Oggetto n. 1225

Intesa sulle modifiche cartografiche al piano territoriale paesistico regionale presentate dalla Provincia di Piacenza con la variante specifica al proprio piano territoriale di coordinamento. (Proposta della Giunta regionale in data 7 settembre 2016, n. 1276). (*Prot. DOC/2016/0000659 del 27/10/2016*)

**PROPOSTA DI VARIANTE CARTOGRAFICA AL
PIANO TERRITORIALE PAESISTICO REGIONALE**

Schede delle varianti

MODIFICA C_08 CHIAVENNA_Chiavenna 1

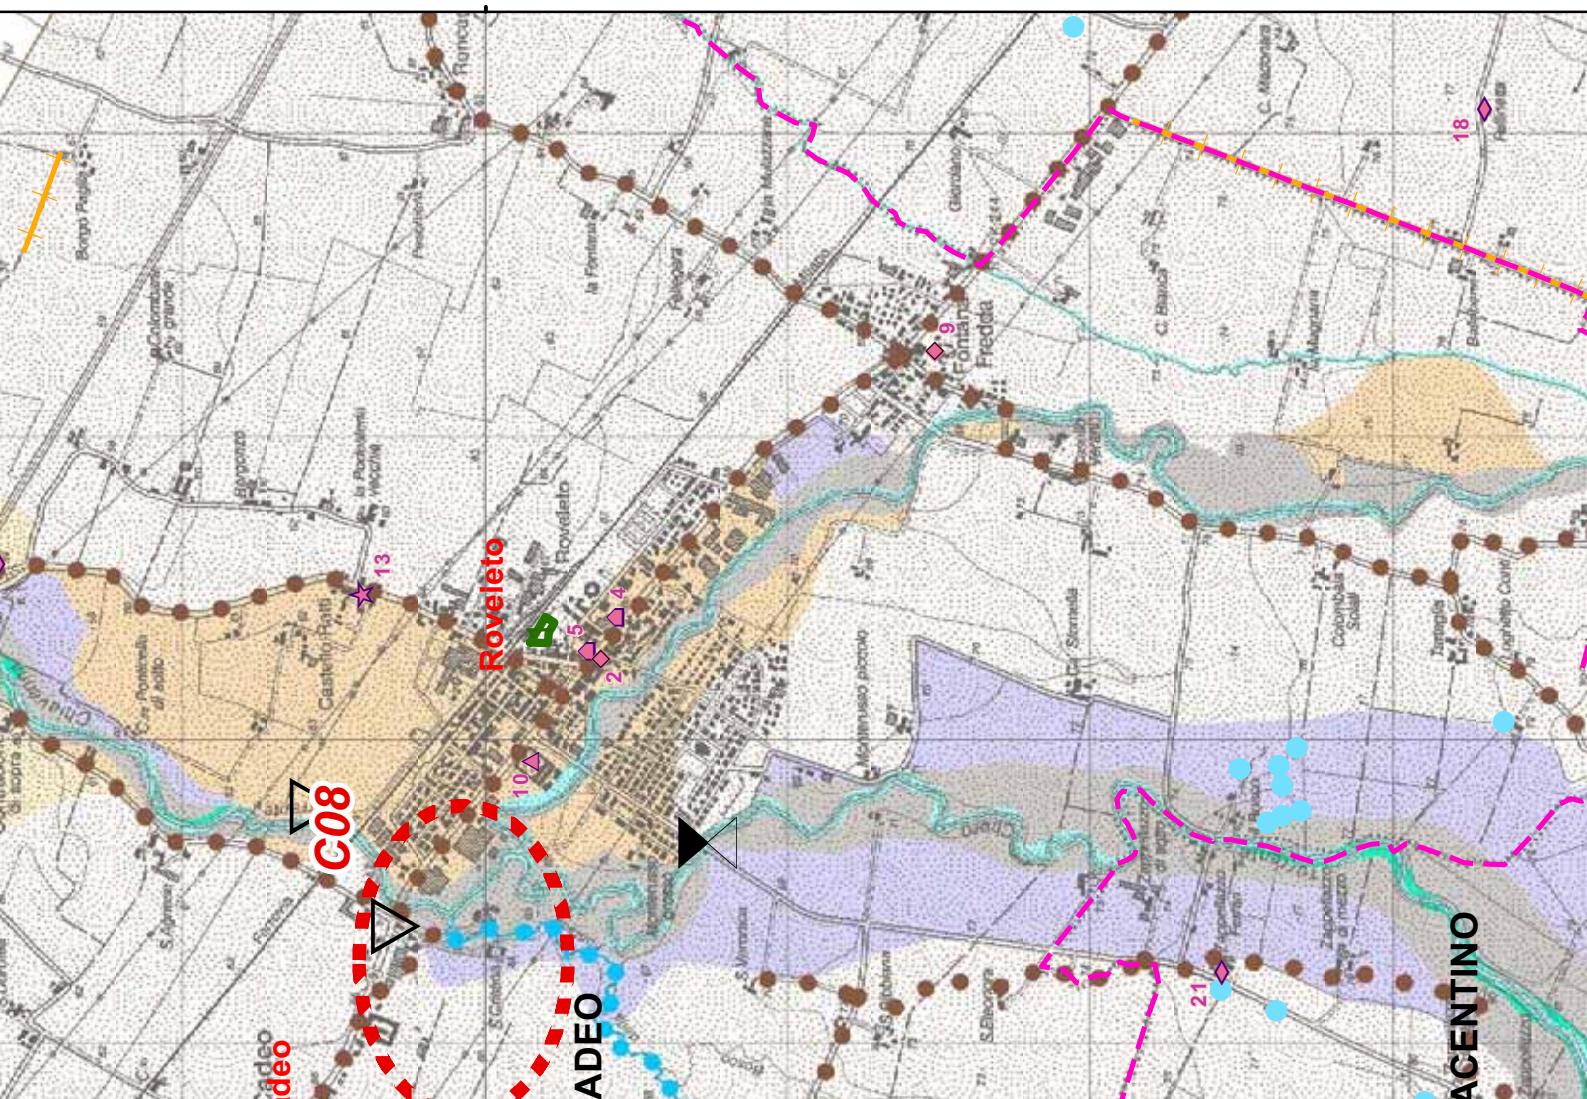
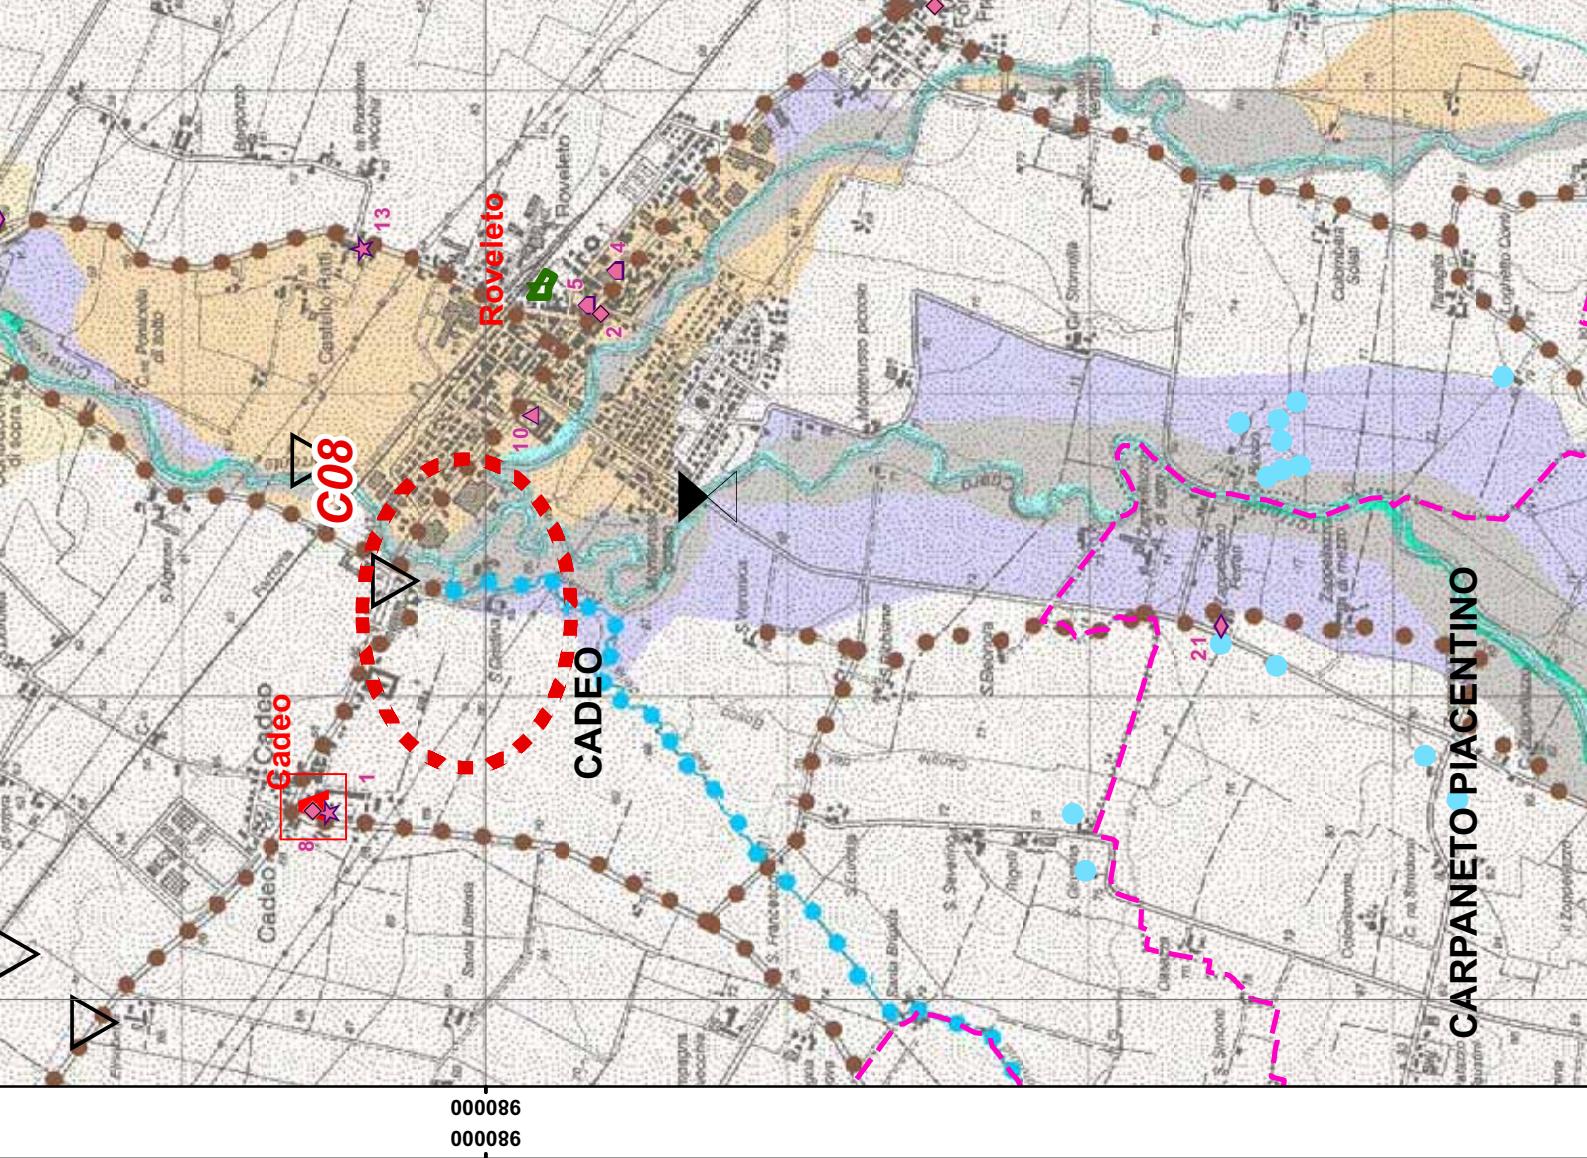
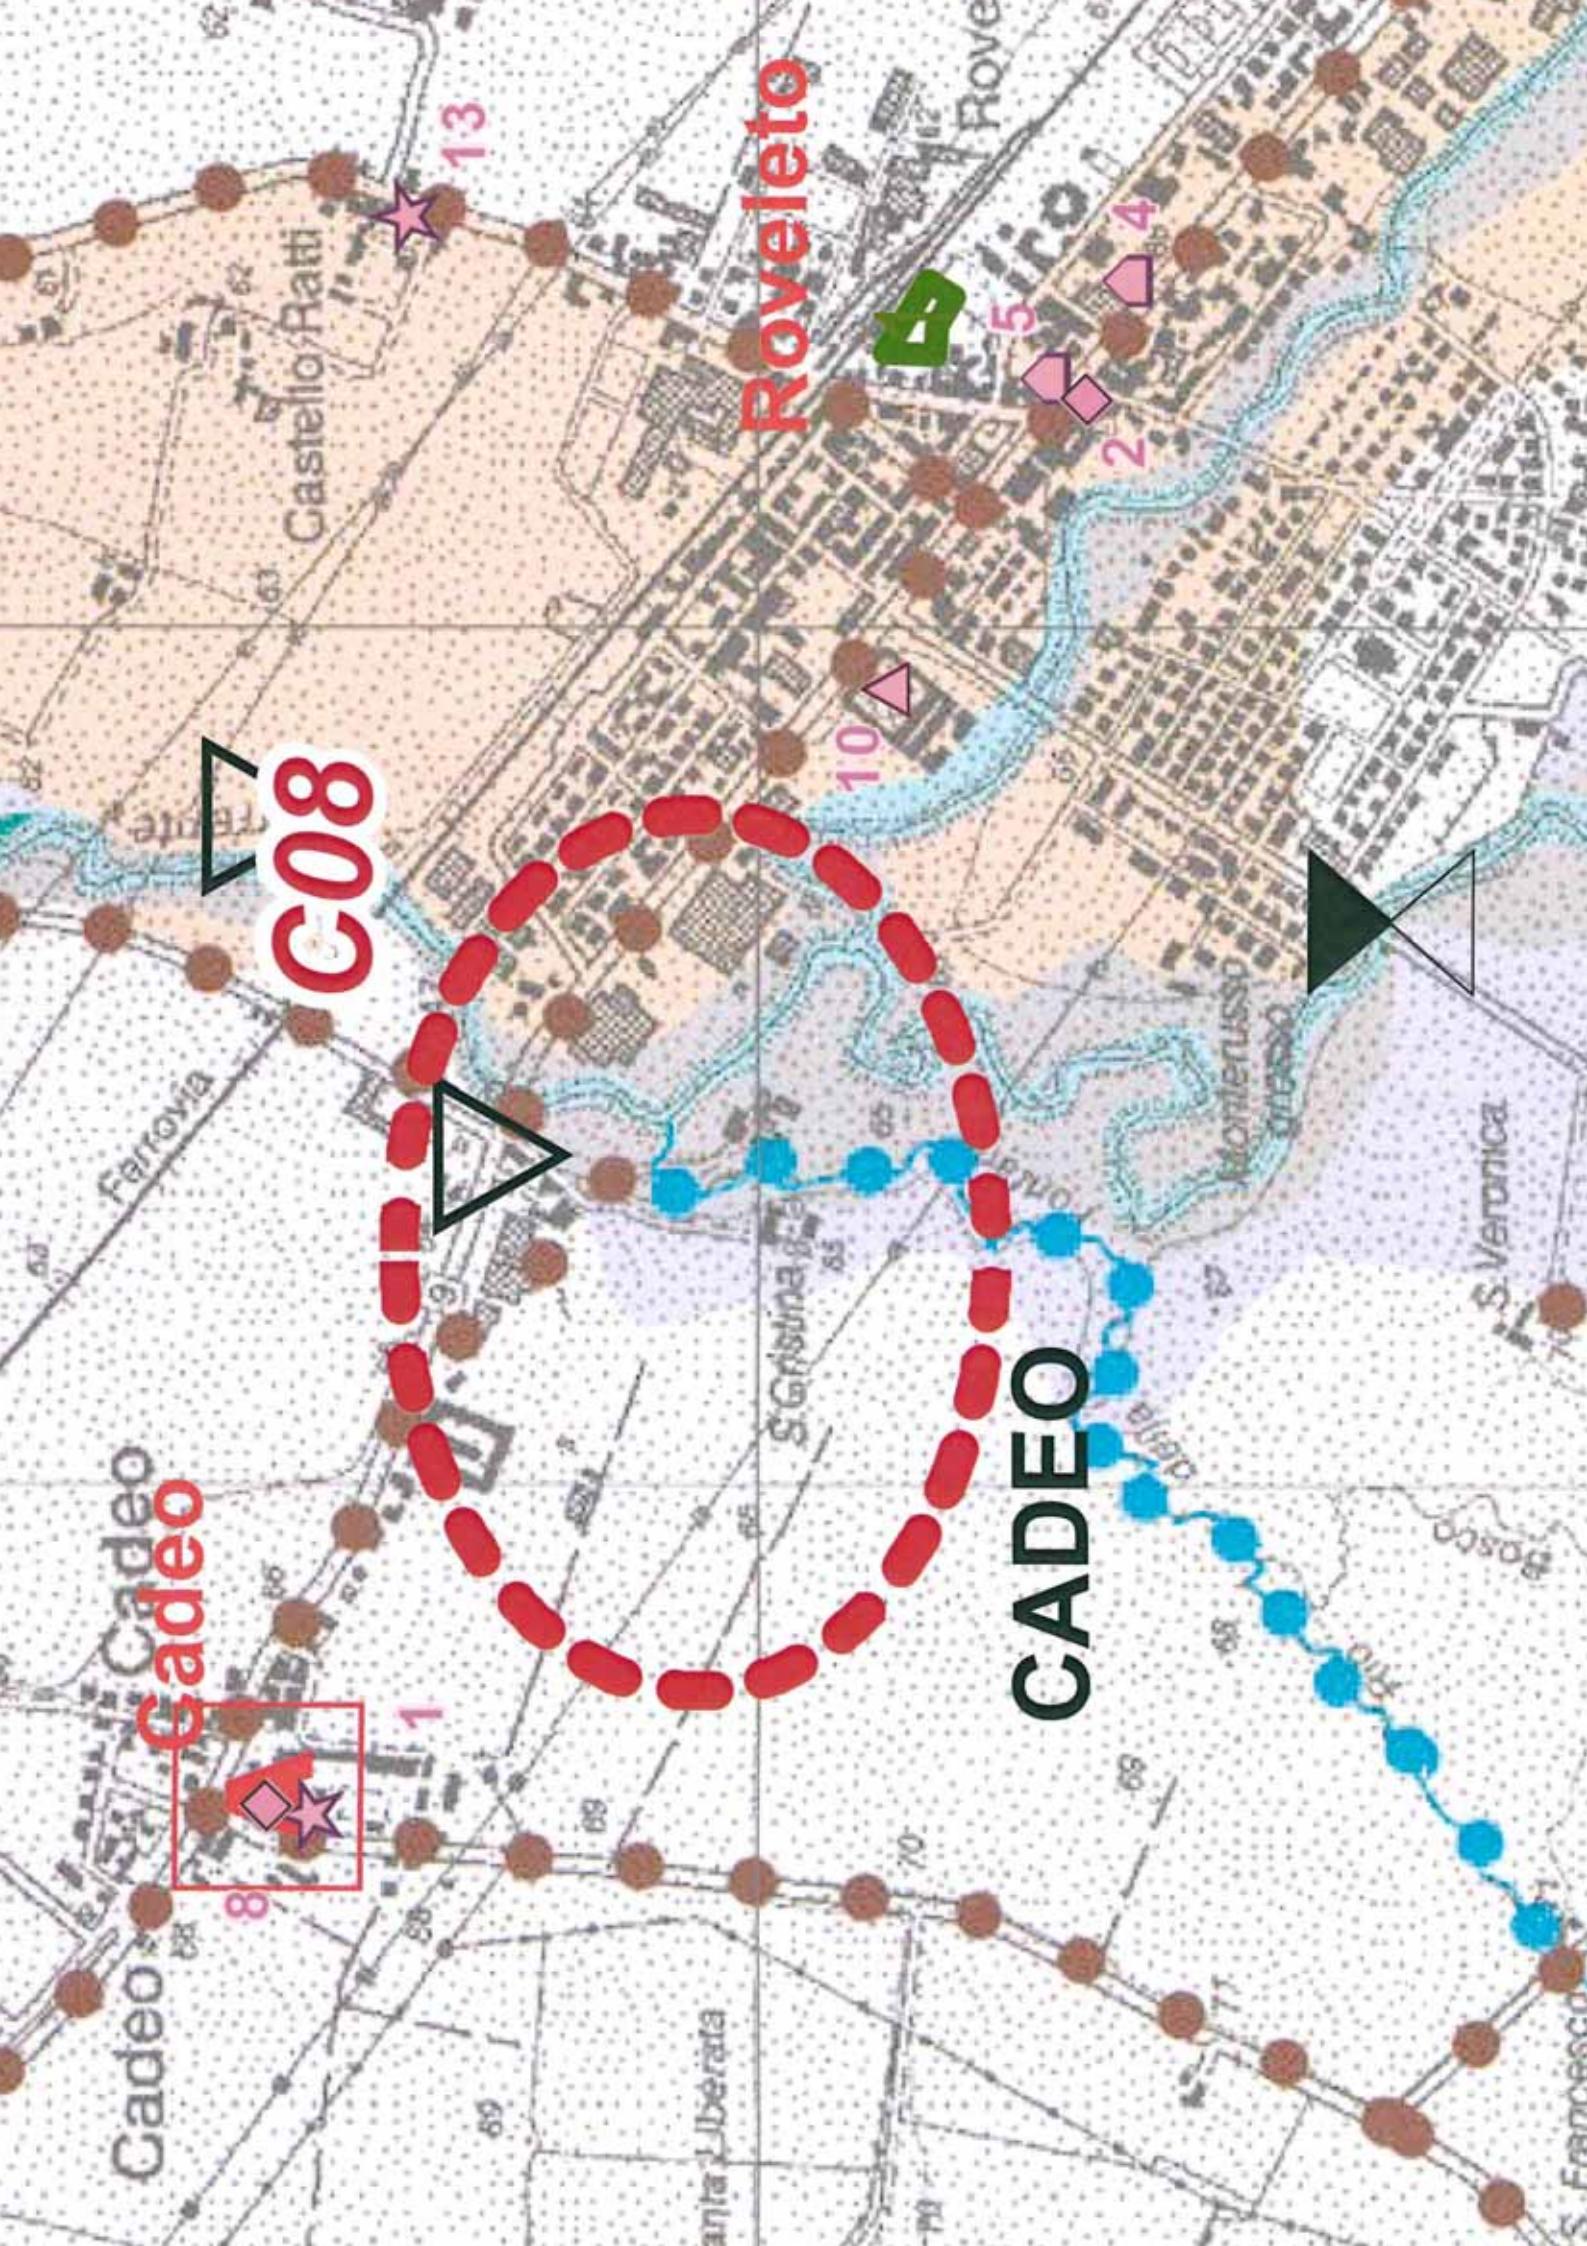
L'area confina a nord con un esteso ambito a destinazione produttiva e con un'area incolta urbana riferita all'urbanizzazione di Roveleto di Cadeo. La presenza di insediamenti di tipo produttivo, le caratteristiche morfologiche e l'assenza di elementi di valore ambientale e di carattere storico-culturale, rendono difficoltosa e critica la sua relazione con il sistema fluviale. Si ritiene pertanto che la proposta di modifica sia compatibile con l'attuale assetto paesaggistico.
